Fédération S.E.P.A.N.S.O. LANDES

Objet : Enquête publique relative au projet de modification n°1 du Plan Local d'urbanisme de la commune de Léon (du 21 mars au 22 avril 2022)

II.D.5. Soutenir et développer l'activité touristique

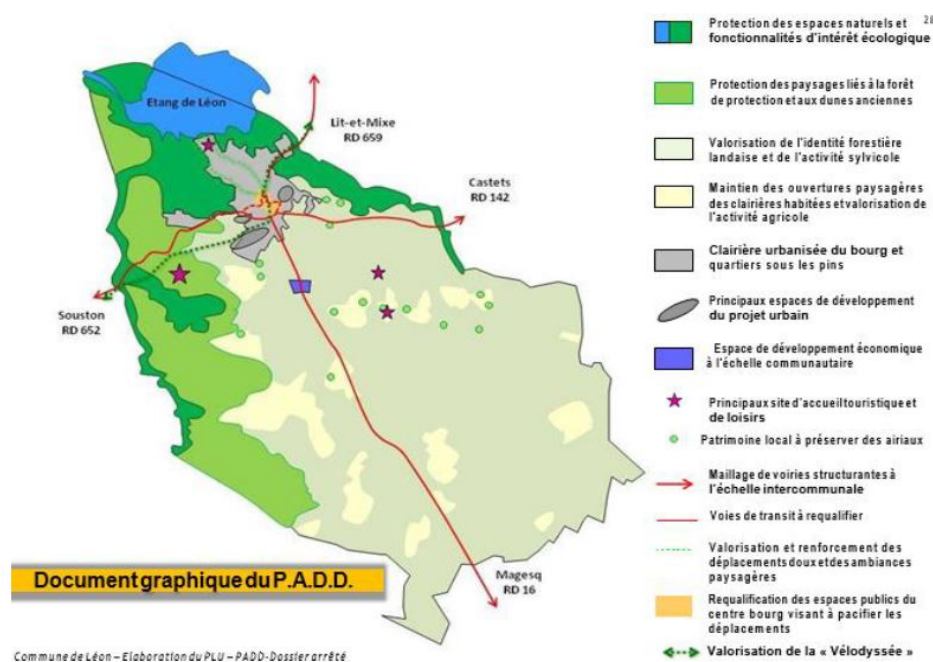
« Permettre la création de nouveaux hébergements touristiques, sous la condition que cela ne porte pas atteinte aux espaces naturels et à leur équilibre. »

La localisation de ce parc résidentiel de loisirs sur les terrains du lac porte atteinte de toute évidence aux espaces naturels et à leur fragile équilibre.

Figure 20 : Carte du statut des habitats naturels (source : DOCOB « FR7200716 – Zones humides de l'étang de Léon »)

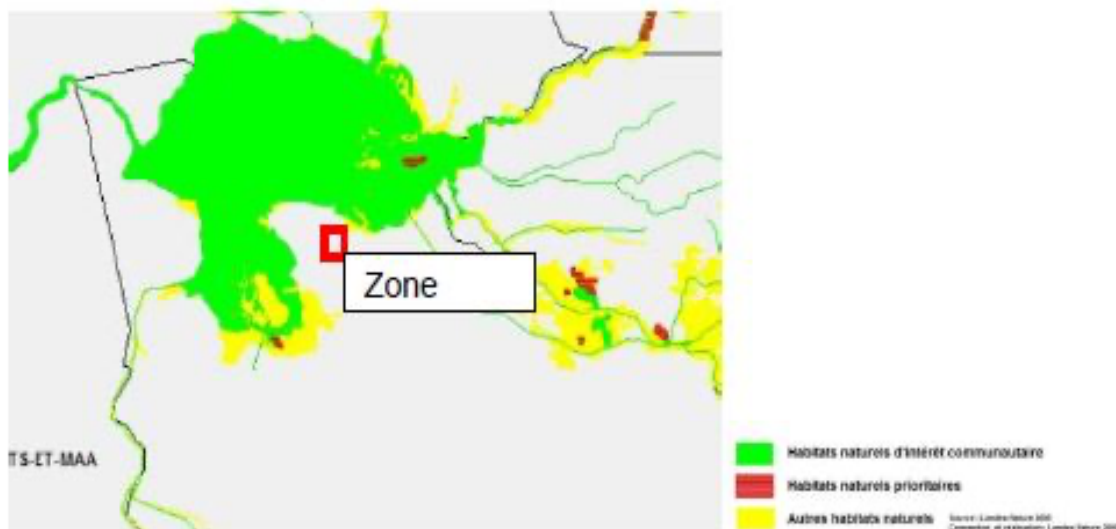
Il est donc **INADMISSIBLE** que l'étude d'impact environnementale menée par le cabinet d'étude ETEN, mandaté par la collectivité territoriale, mentionne que le DOCOB du site «Zones humides de l'étang de Léon » (FR7200716) ne recense aucun habitat d'espèces au sein même de la zone 1AUT puisqu'elle n'est pas intégrée au sein d'un périmètre Natura 2000 (évaluation environnementale –août 2021- page 95/165).

A croire que les notions de corridors écologiques, ou de trames vertes et bleues n'ont aucun sens pour ce cabinet d'études. Comment croire que les espèces à protéger en ZNIEFF ou NATURA s'arrêteront à la limite des parcelles tracées sur des plans !
